COMMISSION ROYALE DES MONUMENTS ET DES SITES
KONINKLIJKE COMMISSIE VOOR MONUMENTEN EN LANDSCHAPPEN

Objet : FOREST, Rue du Curé 2 - Demande d'avis conforme portant sur la mise en conformité RF de la cage d'escalier suite à la délivrance de permis autorisant l'occupation des combles

Avis conforme de la CRMS

Le plan ci-dessus (extrait dossier) permet d'identifier le compartimentage modifié (en bleu) et le chemin d'évacuation (en rouge).

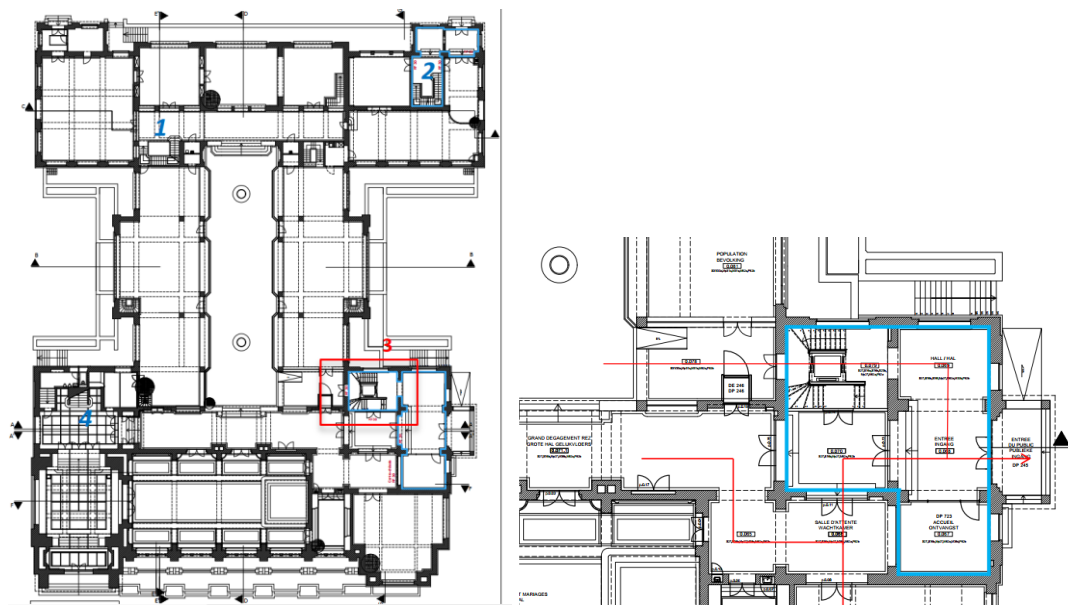
Dans ce contexte, la CRMS adhère aux principes d'intervention proposés mais formule cependant d'importantes remarques pour que les dessins, détails et finitions des nouvelles portes et/ou ajout de store soient extrêmement soignés, comme c'est le cas de la porte de référence 0.072, afin qu'elles s'intègrent le plus harmonieusement et avec le plus grand raffinement possible à la valeur patrimoniale du bâtiment et à celle du vestibule d'entrée et du Hall du Bourgmestre. La nouvelle intervention doit atteindre une même qualité. (...) ;

(...) La CRMS juge cependant que les portes proposées (porte 0.11 et 1.13) dans la demande, assorties de détails de principe, sont de facture standardisée, ce qui banaliserait la qualité des espaces et des ensembles. Les compositions et détails d'assemblage des nouvelles portes devront faire l'objet de dessins méticuleux et précis pour offrir, sur base de la porte de référence en acier (porte 0.072) mais

aussi des portes en iroko, un jeu de hiérarchie dans les cadres et montants, la présence d'une plinthe, des jeux de profondeurs et de ressauts, une quincaillerie de poignée fine et de belle facture, ...

La CRMS demande également de reproduire la hauteur des battants de portes existants et donc de retrouver une imposte vitrée occupant, en partie supérieure, la largeur des deux battant, pour renouer davantage avec les divisions originelles. Enfin, elle demande de recourir à une teinte de finition similaire à celle des autres portes pour garantir une unité chromatique, respectivement pour chacun des deux ensembles : vestibule et hall du Bourgmestre. L'objectif n'est donc pas de jouer le contraste mais de pérenniser au maximum une cohérence d'ensemble des portes dans les halls concernés. Les portes existantes devront être déposées soigneusement et conservées dans des conditions de stockage optimales.

Porte 0.15 : compilation de documents extraits du dossier

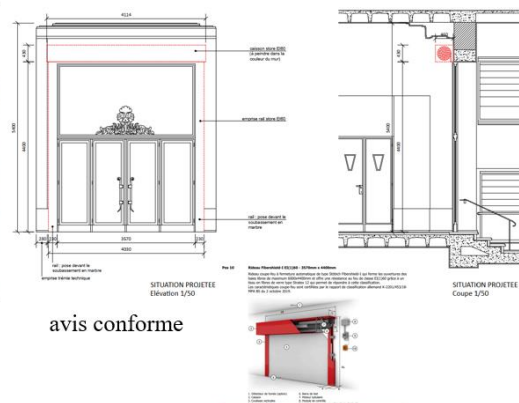
(...) La CRMS est ici aussi favorable au principe (du store sur la porte 1.15.) mais demande de soigner les détails en raccord avec les éléments de belle facture (plinthes, ...) et demande de limiter dans la mesure du possible la largeur du store au strict minimum afin de limiter son impact visuel et de pouvoir rapprocher le plus possible le rail du store vers le profil de la porte 0.15. Une attention particulière devrait être accordée à la réversibilité de cette intervention, aux détails d'exécution (mise en œuvre la plus légère possible) et aux choix des couleurs du rideau et autres éléments ajoutés.

S'agissant du store RF à ajouter au-dessus de la porte 0.15., les fiches techniques ont été fournies mais les détails d'élévation et de coupes sont identiques au projet introduit dans le cadre de l'avis de principe.

2. Pour le store RF : soigner les détails en raccord avec les éléments de belle facture (plinthes, ...) limiter dans la mesure du possible la largeur du store au strict minimum afin de limiter son impact visuel et de pouvoir rapprocher le plus possible le rail du store vers le profil de la porte 0.15. Une attention particulière devrait être accordée à la réversibilité de cette intervention, aux détails d'exécution (mise en œuvre la plus légère possible) et aux choix des couleurs du rideau et autres éléments ajoutés. » Le rideau coupe-feu et ses accessoires devraient être peints dans une couleur qui s'intègre par rapport aux autres éléments existants, le cas échéant, un habillage de ces éléments devrait pouvoir être envisagé ; les soumettre à la DPC pour approbation ;
